Restauration de l'ancienne Sambre au Nouvion en Thiérache

compte rendu n° 6

réunion du 28 09 2016

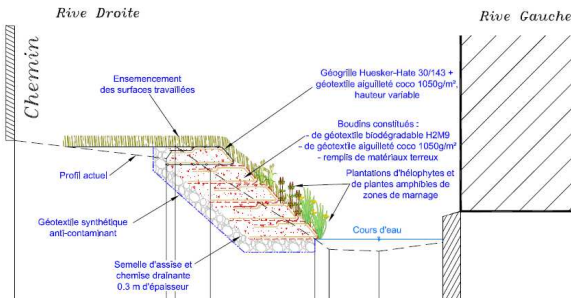
MOE	Au niveau du profil n°4, coté rive gauche le long de la maison il était prévu 4 boudins ensemencé et planté d'hélophytes. Sur cette portion il a été décidé de réaliser un enrochement au pied de la maison n°18 de la rue du rejet suivant le croquis ci-dessous.	Suivant avancement des travaux	IDV AMO

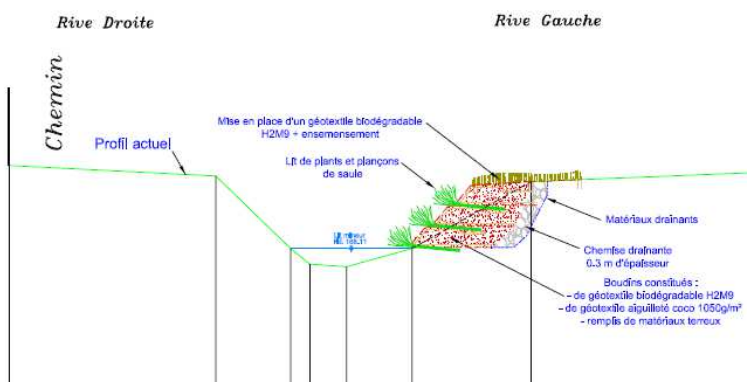
Emetteur	Contenu	Pour le	Intervenant concerné
AMO	Les banquettes doivent être formées de façon à avoir un aspect plus naturel, avec un cours d'eau sinueux (Cf. schéma ci-dessous). Réalisé  A réaliser 	Suivant avancement des travaux	IDV MOE
MOE	Le niveau haut des banquettes sera réalisé à + ou - 20cm du niveau d'eau actuel de l'ancienne Sambre suivant plan ci-dessous.  The diagram illustrates the cross-section of the channel and its banks. Key components include: Géonattes d'hélophytes avec Géotextile biodégradable en fibres de coco (740 g/m²) fixé avec des agrafes de fers à béton (Ø 6mm): This layer is applied to the banks, with a width of <i>Entre 0,50 et 1 m (en fonction des sinuosités du lit)</i> on both sides. Terre végétale compactée pour confection des banquettes en pente très légère (h: de 15 à 20 cm): This layer is placed above the geotextile, with a height of <i>Entre 0,50 et 1 m (en fonction des sinuosités du lit)</i> on both sides. L'Ancienne Sambre: The central watercourse, with a Niveau d'étiage (low water level) indicated. Assise drainante, matériaux pierreux compactés par couche (h : jusqu'au niveau d'eau d'étiage): A drainage layer made of compacted stone materials, extending up to the low water level. Rive droite and Rive gauche: Labels for the right and left banks respectively. ±0,20 m: Vertical dimension indicating the height of the banks relative to the low water level.	Suivant avancement des travaux	IDV
